DETERMINAZIONE DEL DIRIGENTE SERVIZIO VIA/VINCA 11 novembre 2024, n. 694

**[ID VIP 11040] - Parco agrivoltaico, denominato "NEX 051 - SAN PANCRAZIO", della potenza complessiva di 68,05 MWP, da realizzarsi nei Comuni di San Donaci (BR) e San Pancrazio Salentino (BR), in località MASS. SAN MARCO, includente le relative opere di connessione alla RTN, ricadenti anche nel Comune di Cellino San Marco (BR).**

**Istanza per il rilascio del Provvedimento di VIA statale ex art. 23 del D.lgs. n. 152/2006 e ss.mm.ii.  
Proponente: SAN PANCRAZIO SOLAR S.R.L.**

Relazione tecnica a supporto dell'istruttoria sul progetto  
**ID\_VIP 11040**

Fig. 1 - Ubicazione dell'impianto rispetto ai beni tutelati dal PPTR

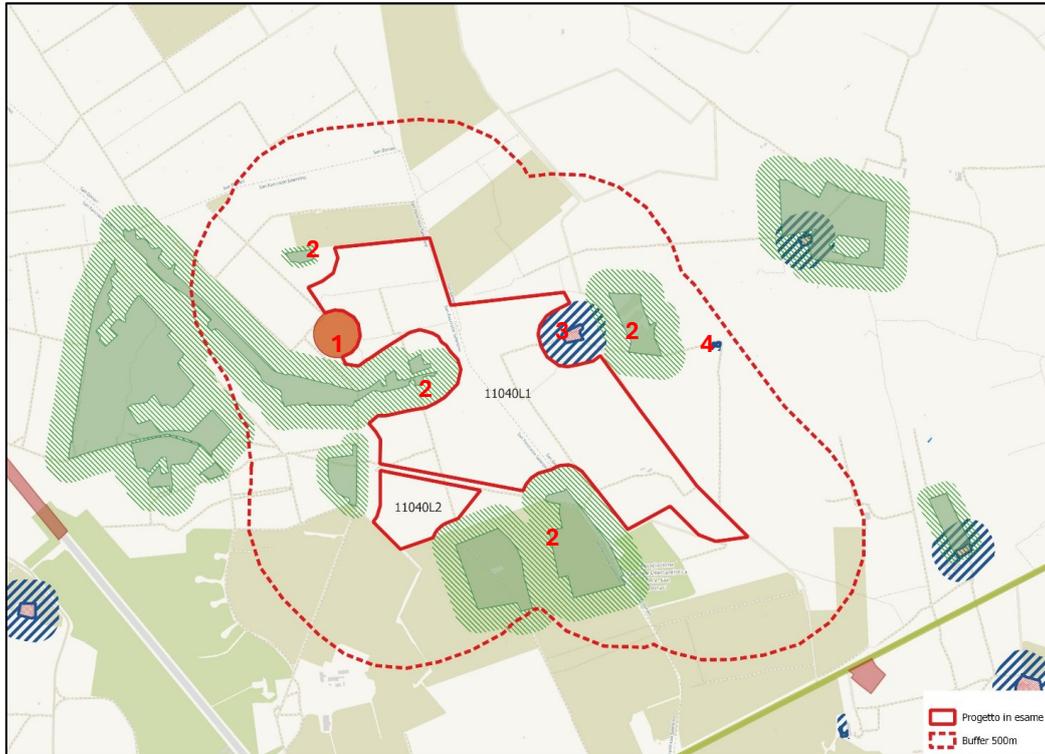
Come osservabile nella fig. 1, nella fascia di rispetto di beni sottoposti a tutela (500 metri per gli impianti fotovoltaici, lett. c quater della norma richiamata), si rilevano i seguenti beni:

1. UCP - Grotte: Grotta Sant'Angelo, cod. cavità: PU\_1017
2. BP – Boschi e macchie
3. Segnalazione architettonica: Cod.MSH82202, MASSERIA SAN MARCO
4. Segnalazione Architettonica: MASS.A TAURINO

Trattasi di beni che **non** sono sottoposti a tutela ai sensi della parte seconda oppure dell'articolo 136 del decreto legislativo 22 gennaio 2004, n. 42; pertanto, risulta **applicabile** la condizione della lettera c quater dell'art. 20, co.8, D.Lgs. n.199/2021. L'area dell'impianto risulta quindi, in termini generali, idonea alla realizzazione dell'intervento ed il progetto risulta candidabile ad eventuali future semplificazioni nell'iter amministrativo.

Fig. 2 - Ubicazione rispetto alle aree non idonee di cui al RR/24/2010

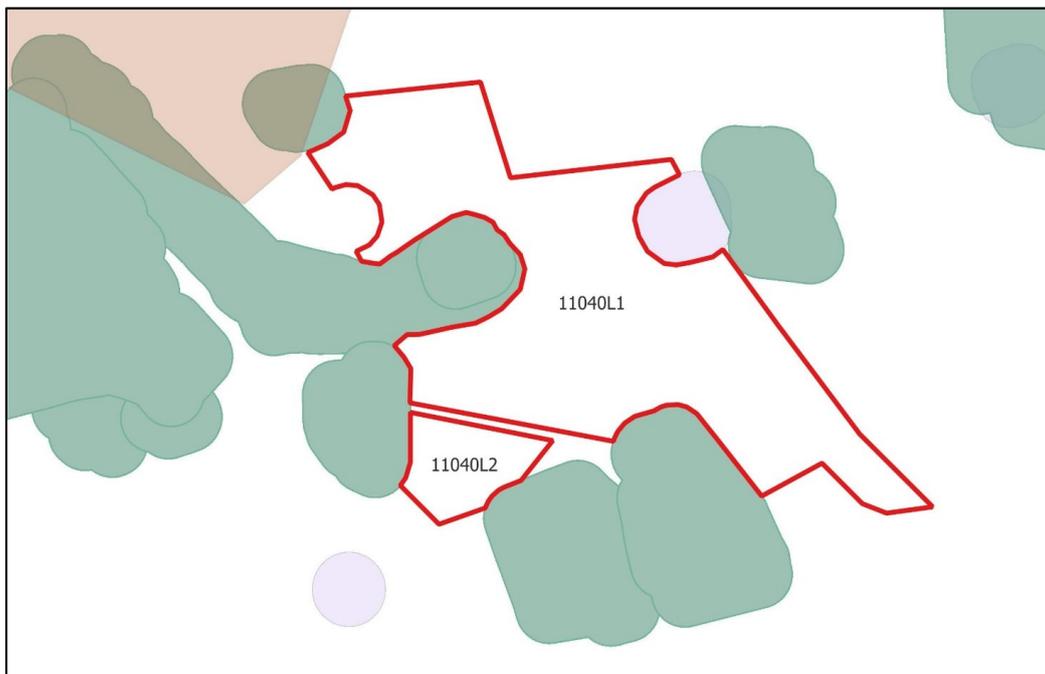
Come osservabile in Fig. 2, l'impianto evita accuratamente le aree "non idonee" ex RR 24/2010.
